資料2-4

基準津波の策定に関する 資料中の図表の誤りについて

令和6年11月8日
北海道電力株式会社

基準津波の策定位置及び水位時刻歴波形

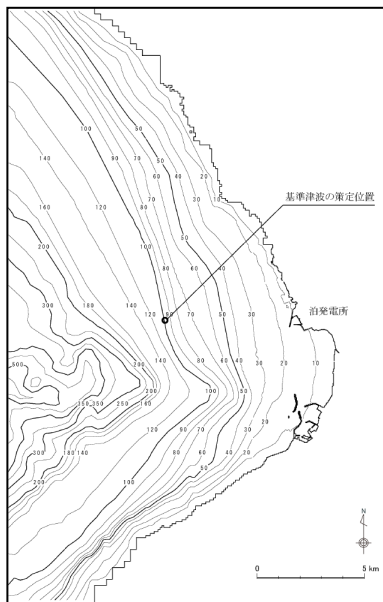
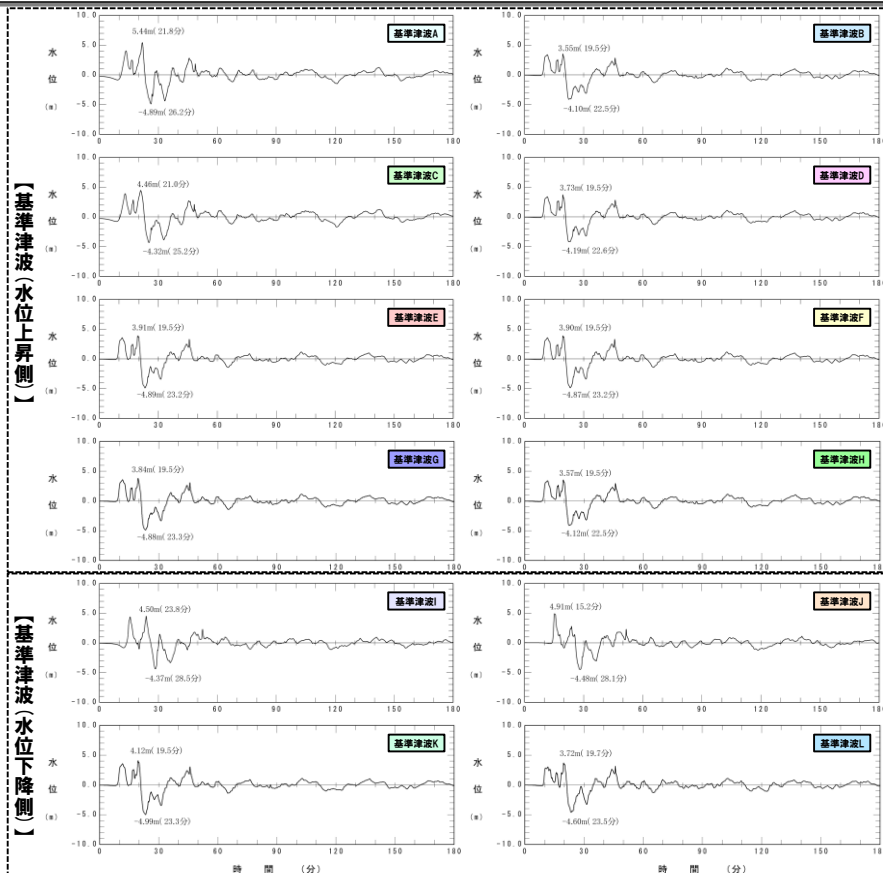
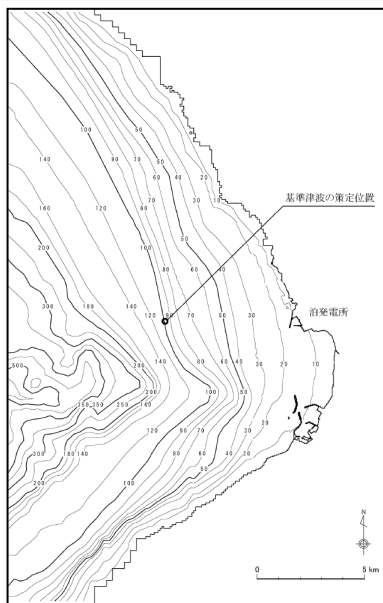
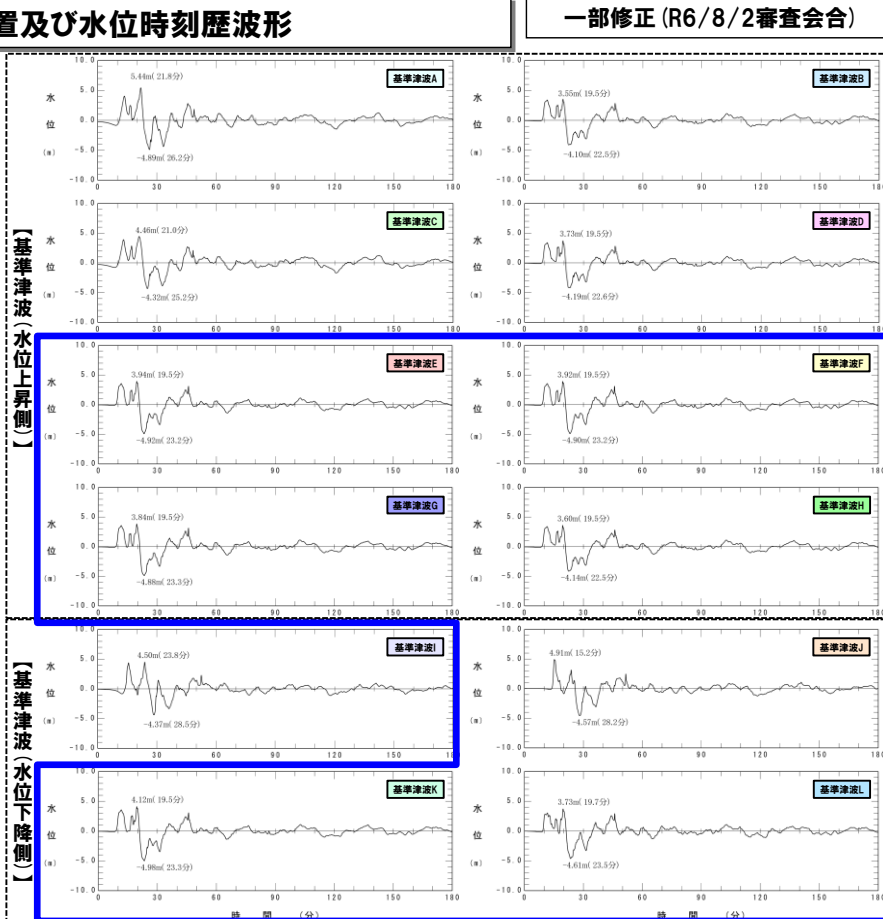
具体的には、基準津波の策定位置における水位時刻歴波形の貼付箇所において、「健全地形モデルの結果を用いて整理する」と説明していたことに対し、一部の基準津波について異なる地形モデルの水位時刻歴波形を掲載した（P4参照）。この水位時刻歴波形から読み取った水位の一覧表も誤った水位時刻歴波形に基づき作成したものであるため、同様に記載誤りとなった（P6参照）。

適正化前（水位時刻歴波形）

適正化後（水位時刻歴波形）

○基準津波E, F, G, H, J, K, Lについて、「健全地形モデル」の水位時刻歴波形に適正化した（下記の青枠内）。

適正化前 (前頁掲載)	適正化後 (本頁掲載)
基準津波E	防波堤の損傷を考慮した地形モデル①	健全地形モデル
基準津波F	防波堤の損傷を考慮した地形モデル①	
基準津波G	防波堤の損傷を考慮した地形モデル②	
基準津波H	防波堤の損傷を考慮した地形モデル③	
基準津波J	防波堤の損傷を考慮した地形モデル①	
基準津波K	防波堤の損傷を考慮した地形モデル②	
基準津波L	防波堤の損傷を考慮した地形モデル③

基準津波の策定位置における最高水位及び最低水位

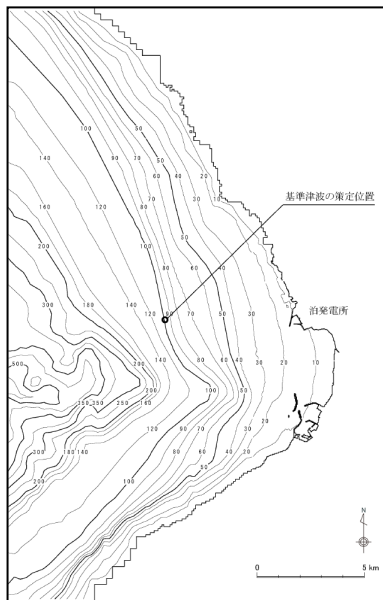
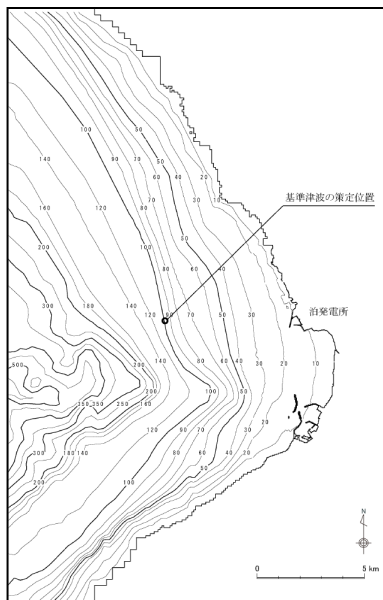
適正化前(水位)

適正化後（水位）

○基準津波E, F, H, J, K, Lについて、「健全地形モデル」の水位に適正化した（下記の青枠内）。

水位の一覧表は、誤った水位時刻歴波形に基づき作成したものであったため、記載誤りを適正化した（左記の青枠内）。
